Sag: Skærbæk skole	Sag nr. 17-041		Åboulevarden 1, 8000 Aarhus C www.friis-moltke.dk	Tlf: 72 10 00 52
Emne: Dørskema s. 2	Tegn. nr. A.X.644.s2		Hack Kampmanns Plads 1-3, 1. mf. DK 8000 Aarhus C www.taekker.dk	Tlf: 86 19 18 44
Revision: Revision iht. skyer	06.07.2020		Mindegade 13, DK 8000 Aarhus C www.mgarkitekter.dk	Tlf: 86 20 32 00
Dato: 2019.05.02	Papir: A3	Tegningsnummer: Fag Lokation A.X.14.E01 Tegningstype Løbenr./Etage

Sag: **Skærbæk skole**

Emne: Dørskema s. 4

Tegn. nr. **A.X.644.s4**

5714744#0 - Loftet i mellembygning

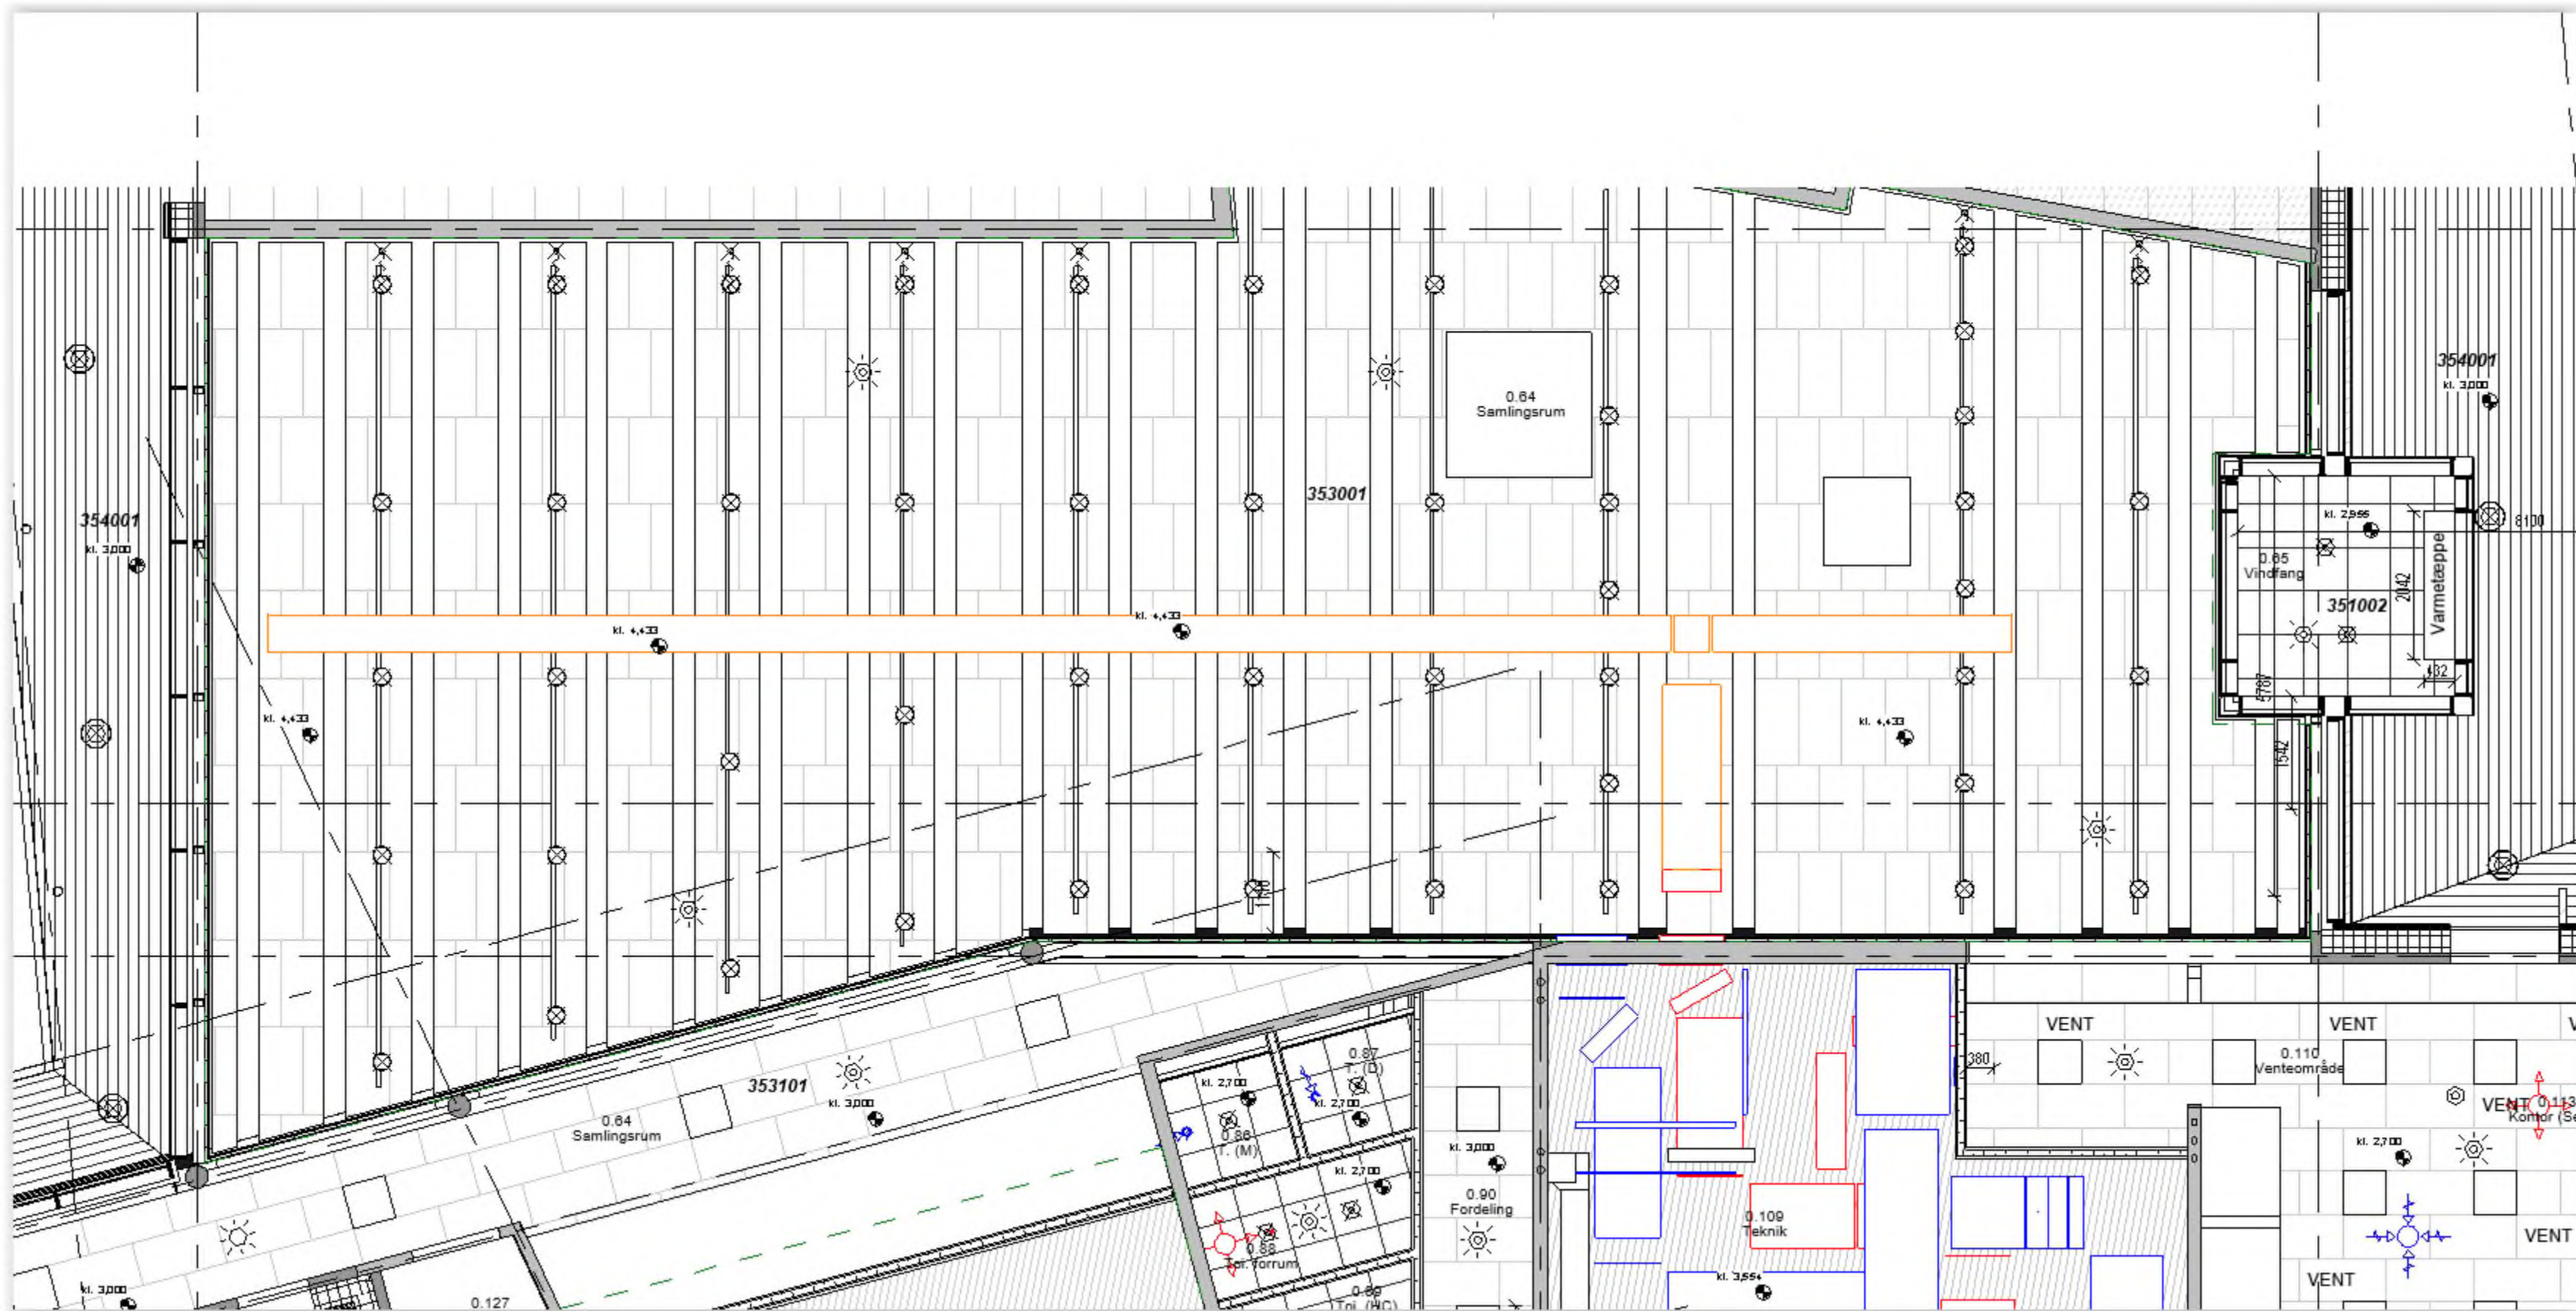
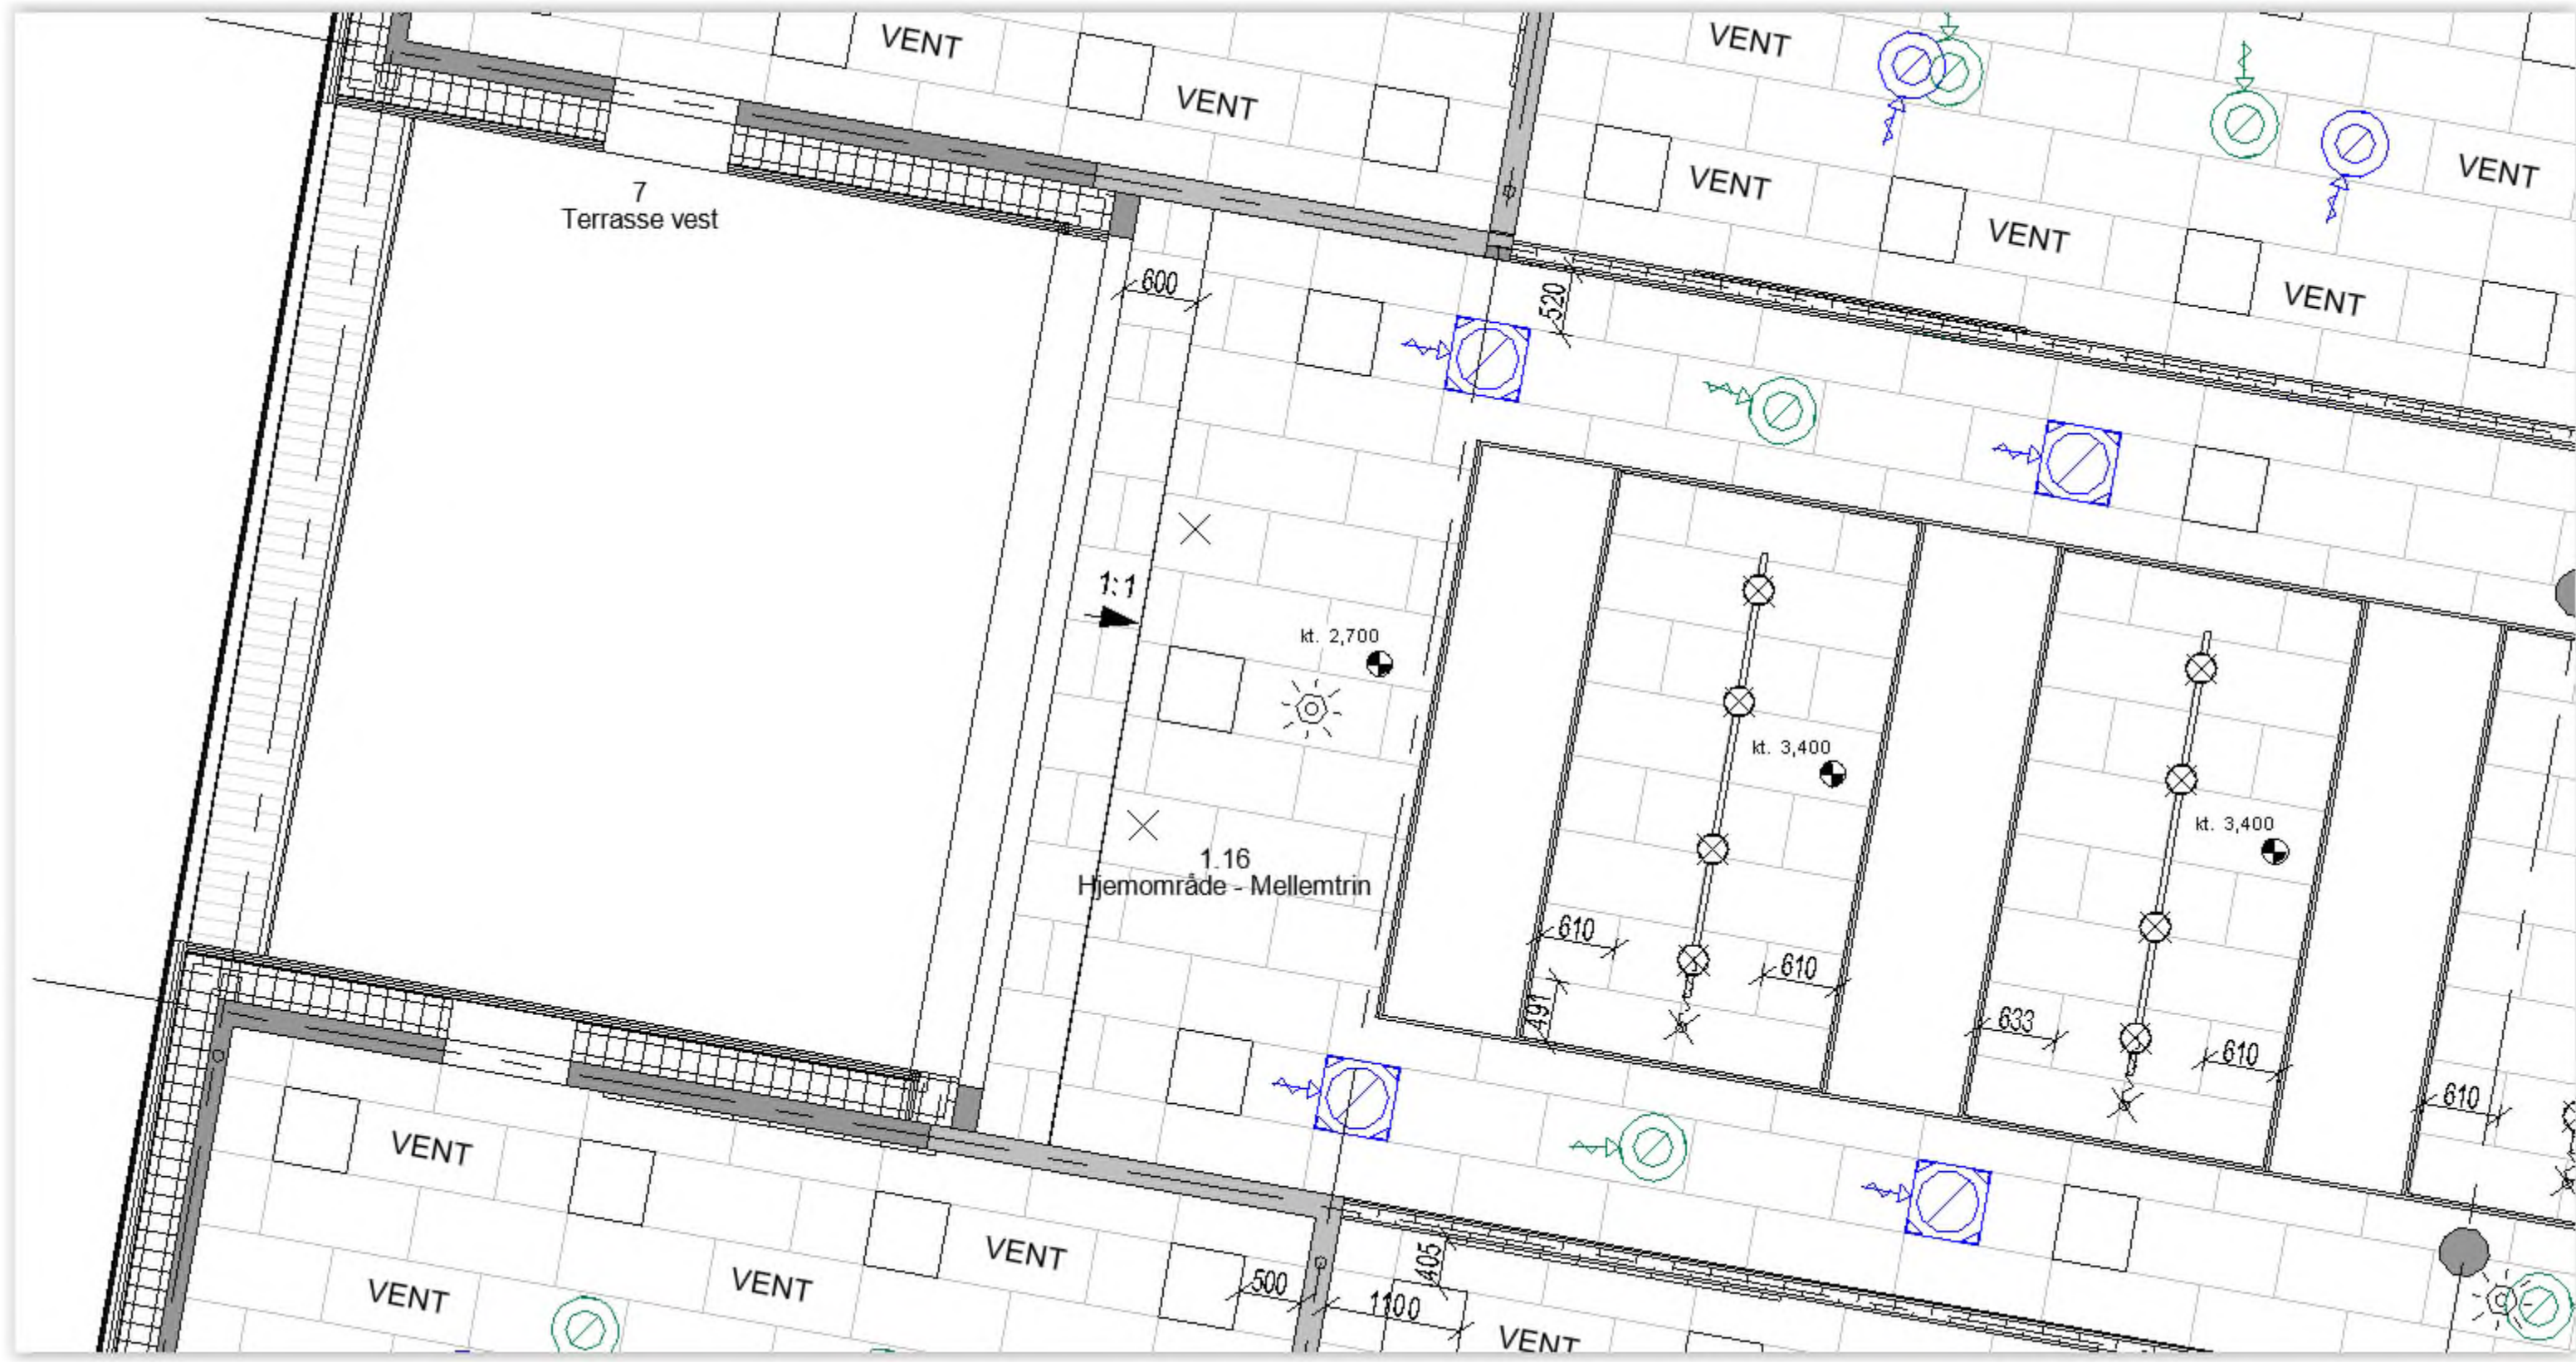
Der var et spørgsmål til loftet i mellembygningen fra jeres tømrerformand.

I kan se på loftplanerne i signaturforklaringen hvad bygningsdels nr. loftet har og i materiale listen hvad det er for nogle loftet + farver.

Loftet i mellembygningen skal mont. Mellem TT som vist

Mht. knæk i loftet er det vist på 600mm (se loftplanerne)
